PLAN LOCAL D'URBANISME – REVISION SIMPLIFIEE

1 - PRESENTATION DE LA REVISION SIMPLIFIEE

2 – OBJETS DE LA REVISION SIMPLIFIEE

4 – DOCUMENTS MODIFIES

1. Le document 3a : Plan de zonage 1/6000 ;

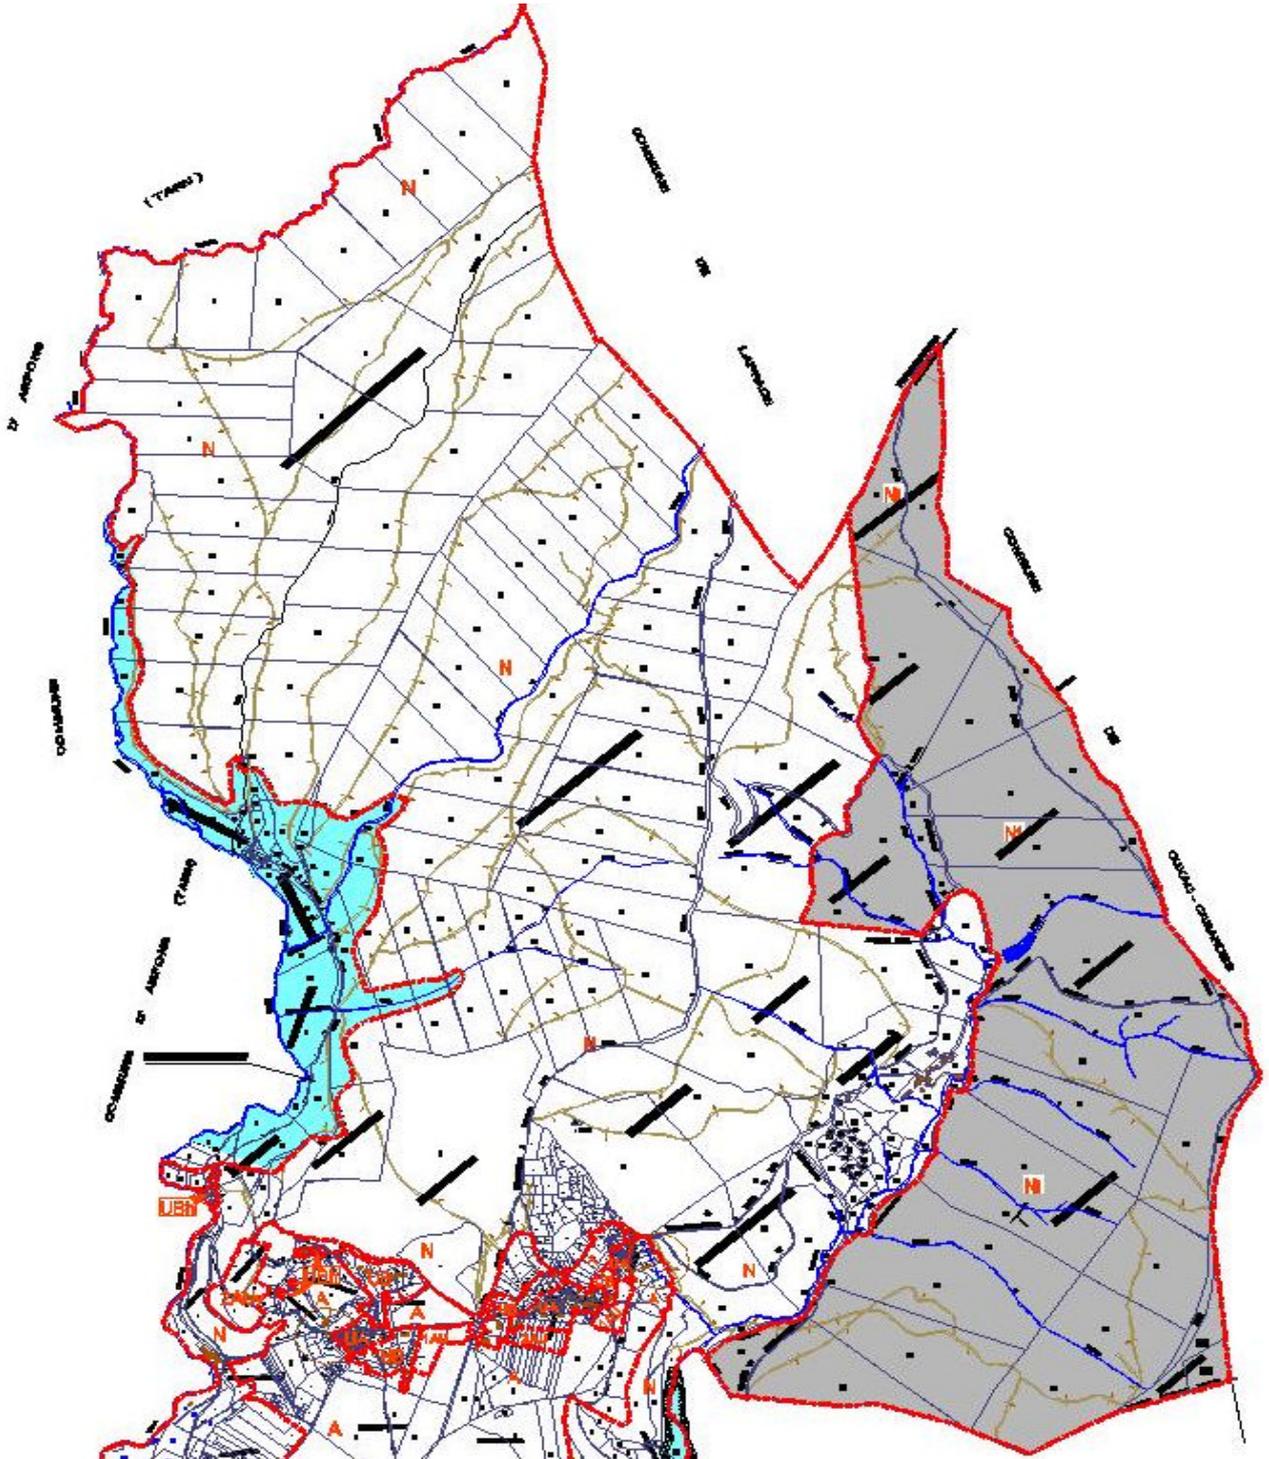
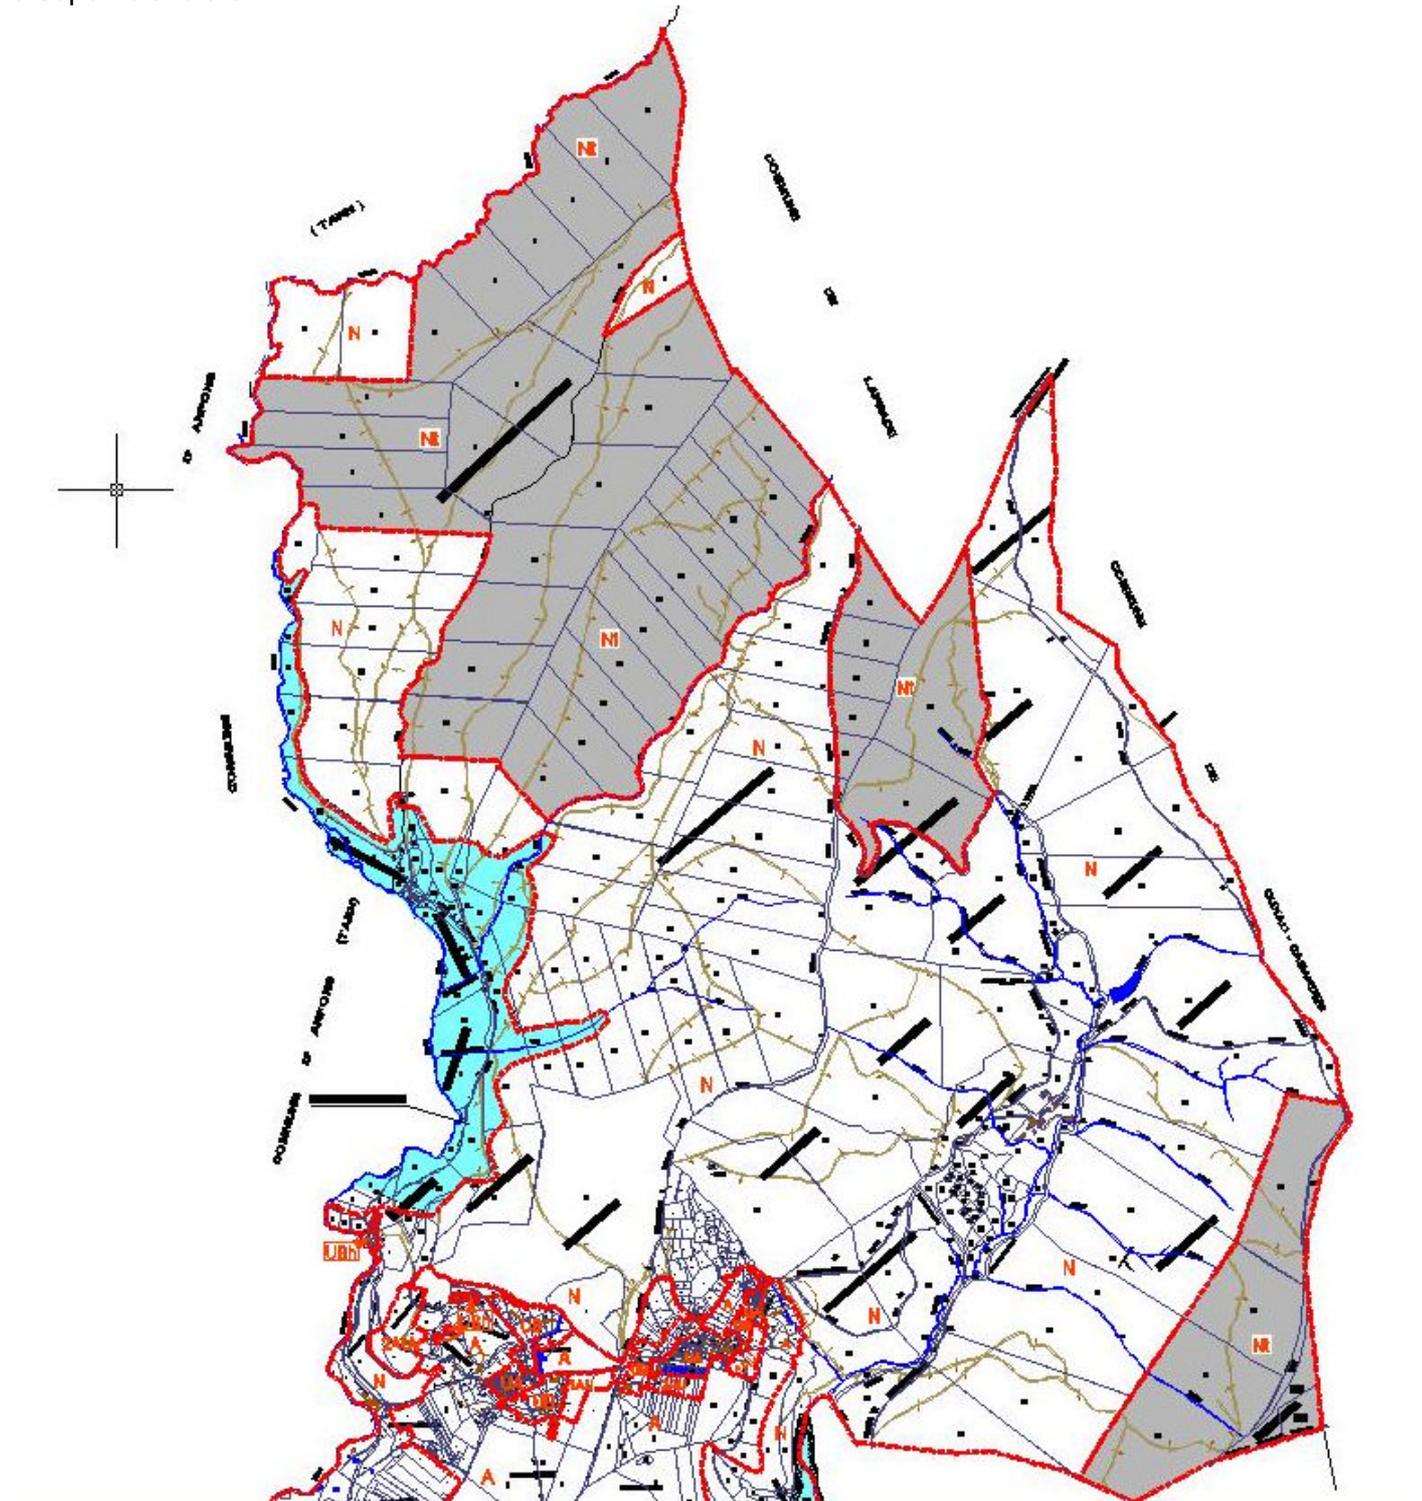
Déplacement du secteur Nt vers le nord de la commune et son agrandissement:

Le secteur Nt se trouve actuellement à l'Est de la commune de Lacombe et occupe une superficie de 301ha.

La présente révision prévoit son déplacement vers le Nord avec un agrandissement de 57ha, soit 358ha de la superficie totale.

Zones	Superficies en hectares
UA	5,6
UB	15,6
Dont UBh	9,0
1AU	4,2
Dont 1AUh	1,3
2AU	5,5
Dont 2AUh	0,3
.....2AUv	3,9
A	304,3
Dont A1	9,2
N	1163,8
Dont Nt	358,0
TOTAL	1499
